Keuringsverslag van een elektrische laagspanning- en zeer lage spanningsinstallatie

NIET CONFORM

Datum keuring: 30/09/2024

Straatnaam Sint-Lambertuslaan
Huisnummer 110
Busnummer
Postcode 2812
Gemeente Mechelen
Land België

Afgev. erkend organisme .. / .. / 2023	Eigenaar Gaby Roosenburg Sint-Lambertuslaan 110 2812 Muizen	Verantw. uitvoering 05/09/2023	
Eendraadschema

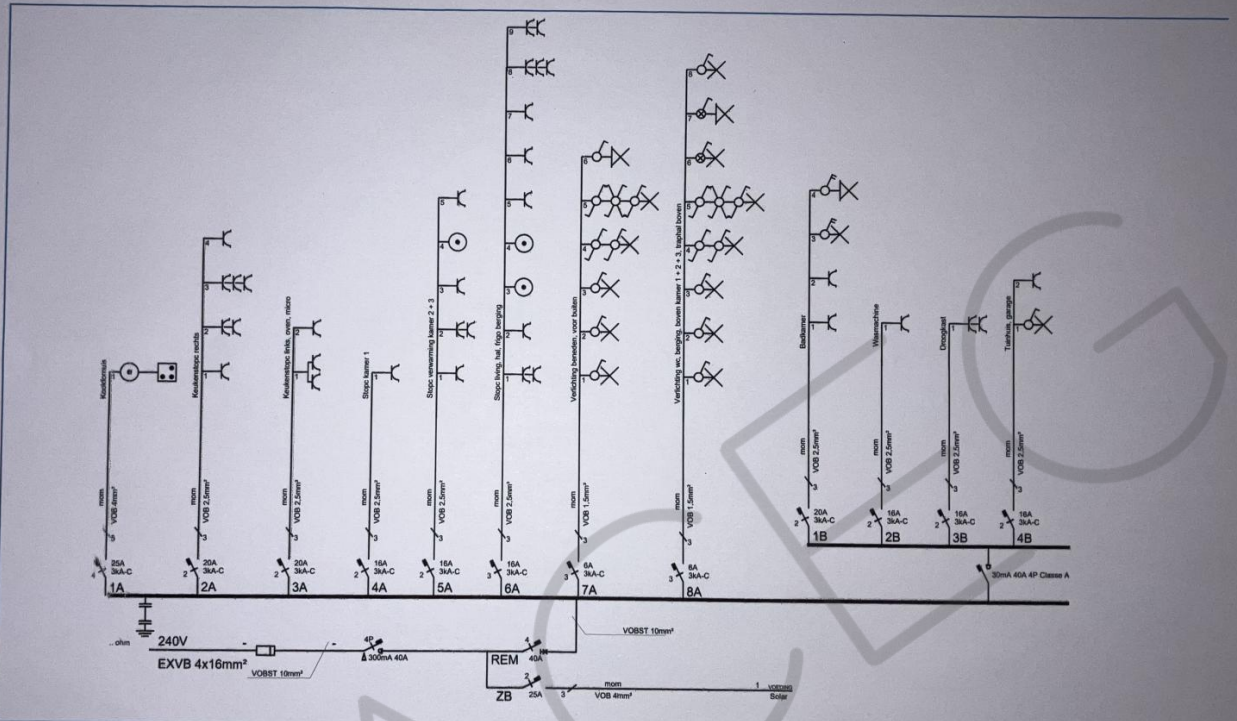
11.03 Schema(s) stemt (stemmen) niet overeen met de werkelijkheid. (Boek 1 Afdeling 2.12 - 2.13 en 3.1.2 en 9.1.2)
